STATICKÝ POSUDEK

Ze dne 10.4.2008

REKONSTRUKCE, NÁSTAVBA A PŘÍSTAVBA OBJEKTU
NEPOMUCKÁ 5, PRAHA 5

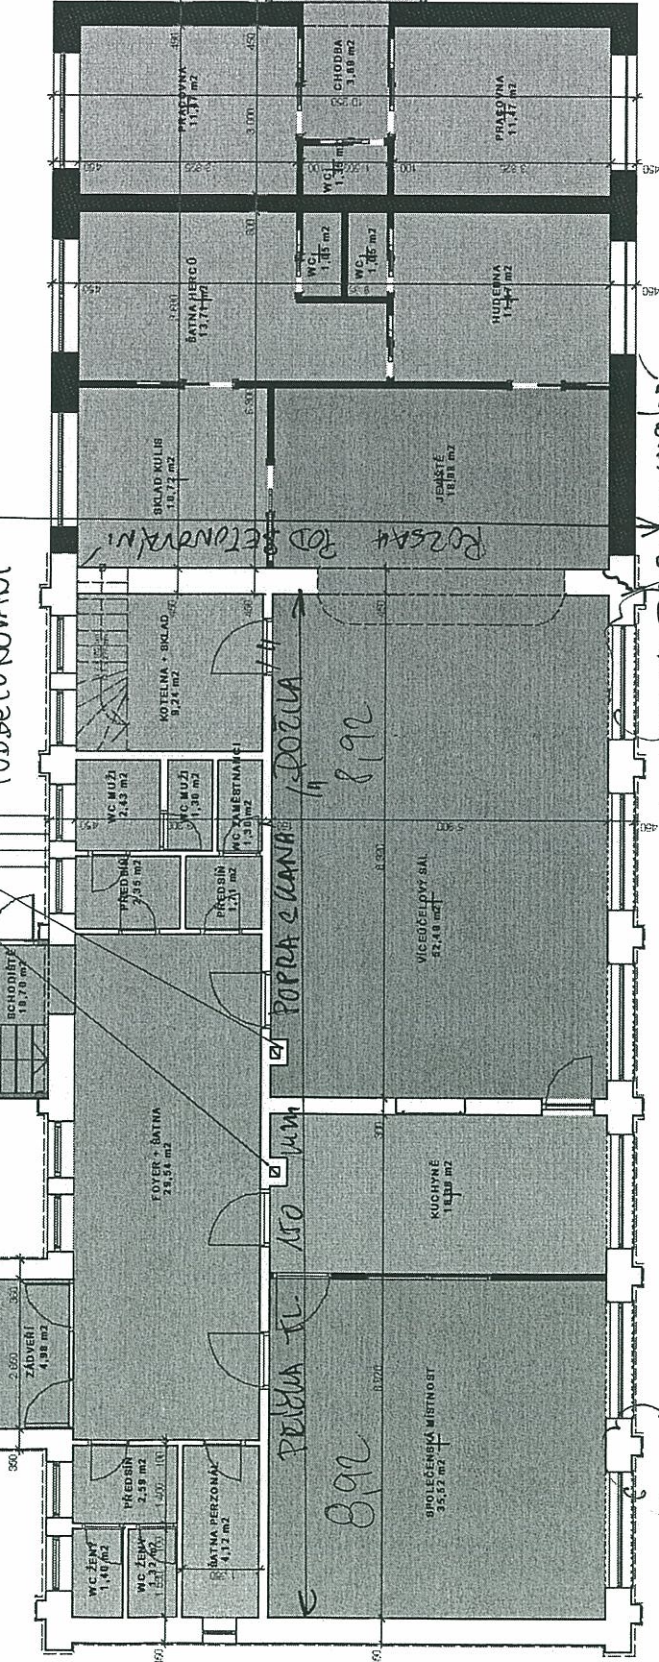
SONDA DO ZIŠTĚNÍ ZAKLAD. ZETINŮ
 KONIKY NA TÍSĚ STARÝCH

BLÍSKO POMEŘŮ PODZEMKŮ

SONDA DO

ROZSAH
 PODBETONOVÁNÍ

SONDA DO ZAKLADŮ
 ZIŠTĚNÍ ZAKLAD. ZETINŮ

ROZSAH PODBETONOVÁNÍ
 NOVÝ STOUPĚN SONDA DO ZAKLADŮ (STARÝ TRÁNKŮ)
